**AVIS RELATIF À LA PROTECTION
CONTRE LES EVENTUELS EFFETS NOCIFS ET NUISANCES
PROVOQUÉS PAR LES RAYONNEMENTS NON IONISANTS
GÉNÉRÉS PAR DES ANTENNES ÉMETTRICES STATIONNAIRES**

Commune : COURCELLES - Exploitant : TELENET GROUP

Référence exploitant : HT1862B

Rapport n° 806 / 2025

Figure 1 : Vue en plan des lieux de séjour et des points de contrôle

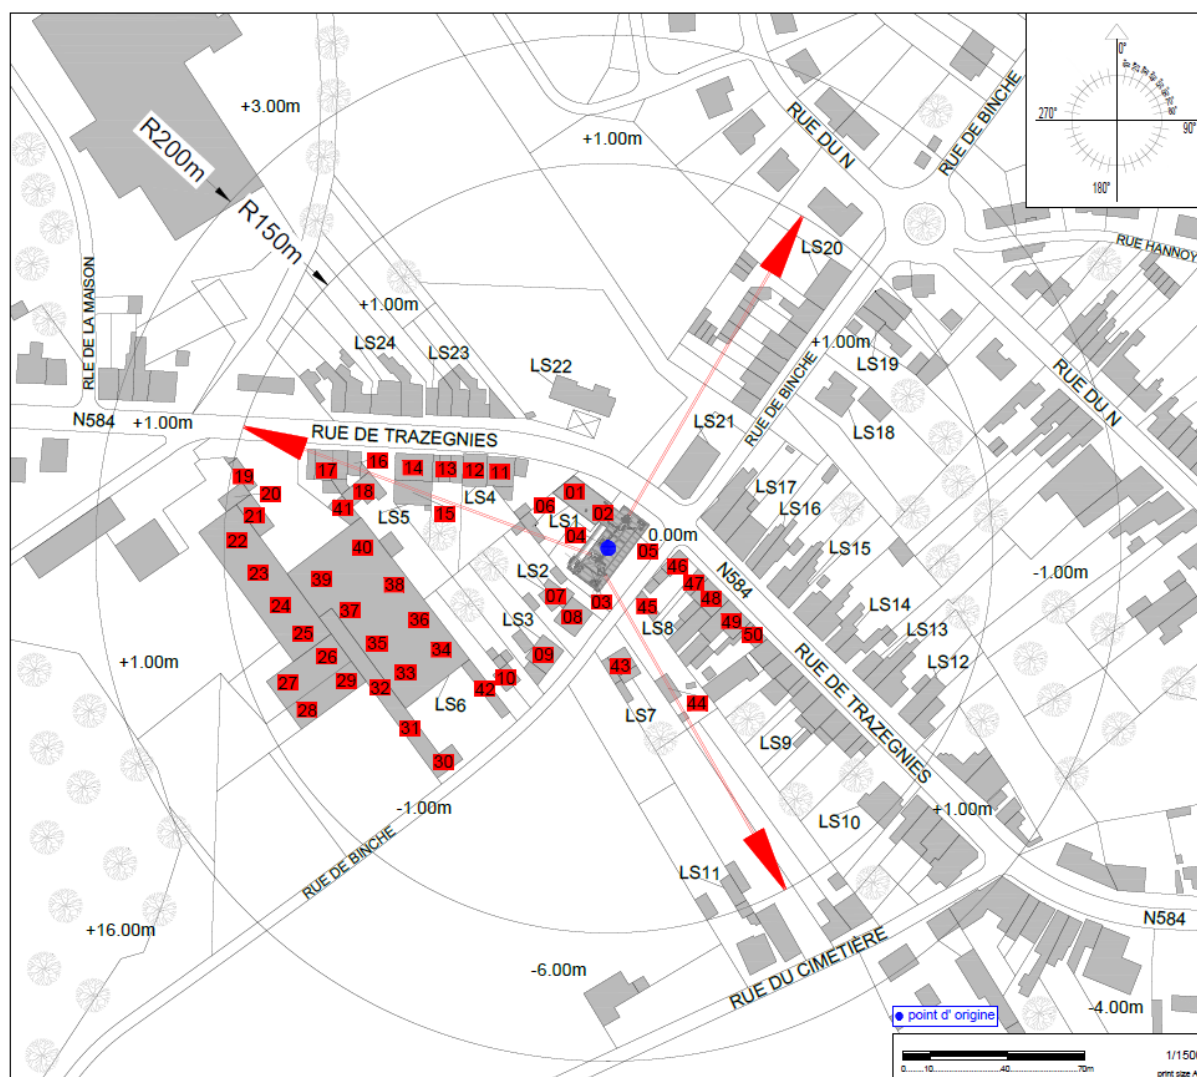
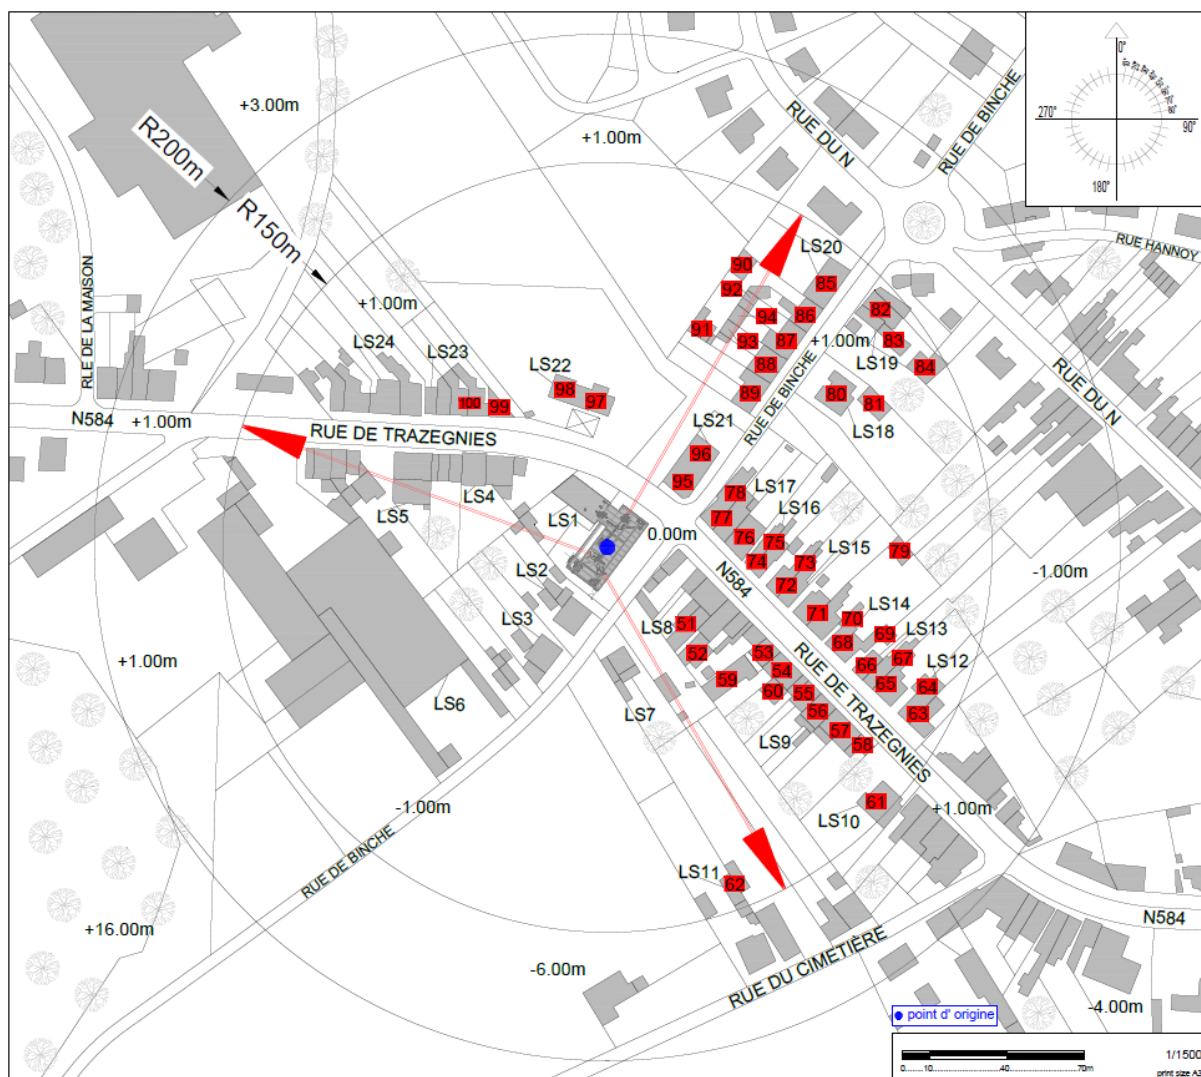
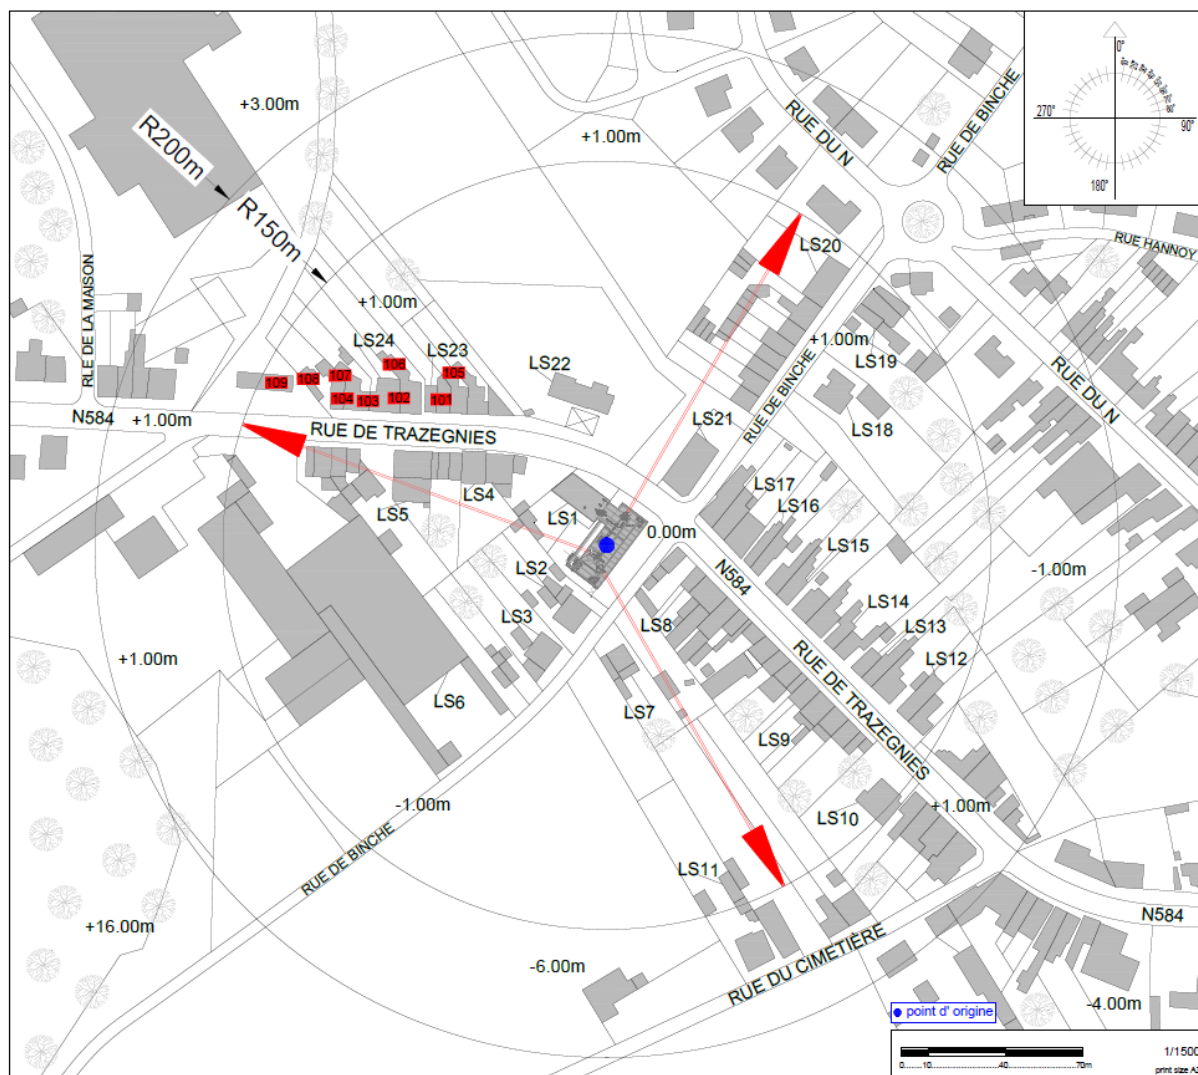
Les fréquences d'émission, la puissance rayonnée par chacune des antennes et leur gain permettent de déterminer le rayon de la zone à analyser. Tout dépassement de la limite par installation est exclu en dehors de cette zone. Le tableau 2 reprend les 35 LS² pour lesquels l'indice d'exposition est le plus élevé. Les différentes colonnes indiquent :

- le numéro du point de contrôle repris sur un des plans de la figure 1;
- le numéro du LS dans lequel se trouve le point de contrôle de la 1^{ère} colonne ;
- l'atténuation d'obstacle prise en compte pour le calcul de l'indice d'exposition dans le LS ;
- le résultat du calcul de l'indice d'exposition.

En ce qui concerne les antennes de l'installation mentionnées dans le tableau 1, la distance maximale à laquelle la limite pourrait être atteinte, à l'extérieur, est égale à 112,5 m. S'il n'y a pas de LS à une distance inférieure, les antennes respectent forcément la limite d'immission.

Dans le cas des LS situés à l'intérieur des bâtiments, une atténuation d'obstacle est prise en compte et il en résulte que la distance maximale à laquelle la limite pourrait être atteinte se réduit à 84,0 m.

Figure 2 : Vue en plan des installations d'antennes dans un rayon de 300 mètres autour de l'installation faisant l'objet de la demande d'avis

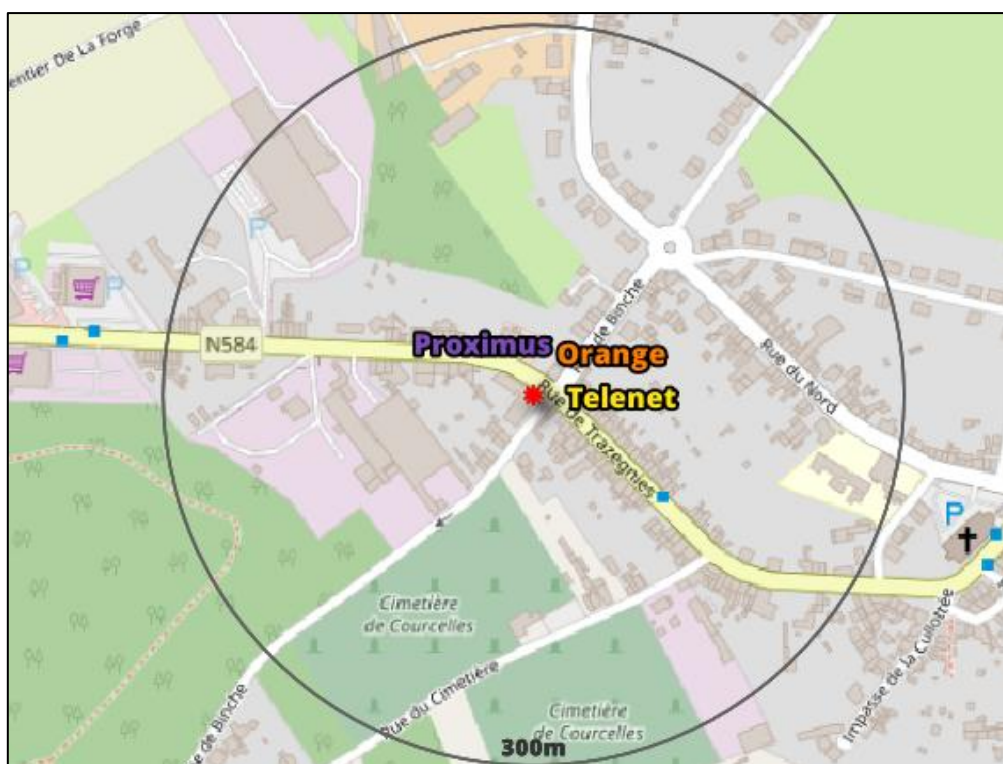
Le plan en projection verticale de la figure 2 indique la localisation des installations d'antennes émettrices stationnaires visées par le décret et situées dans un rayon de 300 mètres autour de l'installation référencée dans le paragraphe 2 et localisée au centre du cercle. Les données de localisation de ces antennes et les avis correspondant sont accessibles via le cadastre en ligne des antennes émettrices stationnaires⁸. Les installations prises en compte dans l'évaluation du respect de la limite cumulative sont les installations d'antennes émettrices déclarées en service par l'exploitant à la date du présent avis, à l'exception de l'installation référencée dans le paragraphe 2 et éventuellement d'autres installations ayant fait l'objet d'une demande d'avis à la même date et qui sont situées à l'intérieur de la zone de 300 mètres de rayon.

Compte tenu des considérations ci-dessus, il apparaît que l'intensité du rayonnement électromagnétique généré, dans les lieux de séjour situés dans un rayon de 300 mètres autour de l'installation référencée dans le paragraphe 2, par l'ensemble des antennes émettrices stationnaires de l'ensemble des exploitants du même site d'antennes émettrices stationnaires respecte la limite fixée à l'article 4, § 2 du décret.
